BOLLETTINO DI SERVIZIO – 2/OTTOBRE 2003

SD 80 - SD 125 - SD 210

NUOVA BANDIERINA

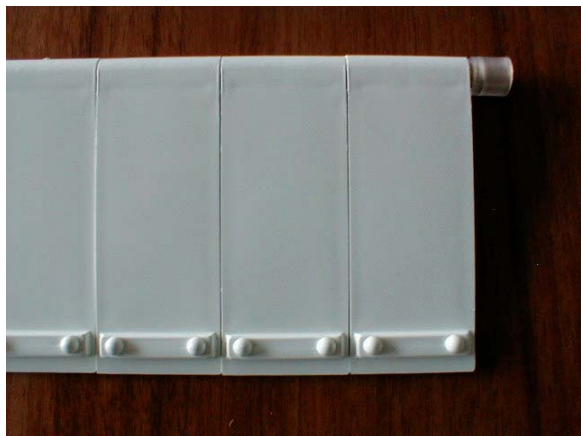
La precedente bandierina è stata sostituita con una **nuova bandierina** inserita nell'assieme tendina, vedasi foto.

La principale differenza consiste nell'inserimento di due rilievi nella parte inferiore in modo da evitare che la stessa rimanga attaccata all'evaporatore durante la discesa dei cubetti.

La nuova bandierina è perfettamente intercambiabile con quella precedente.

I codici ricambi degli assieme tendina risultano invariati.
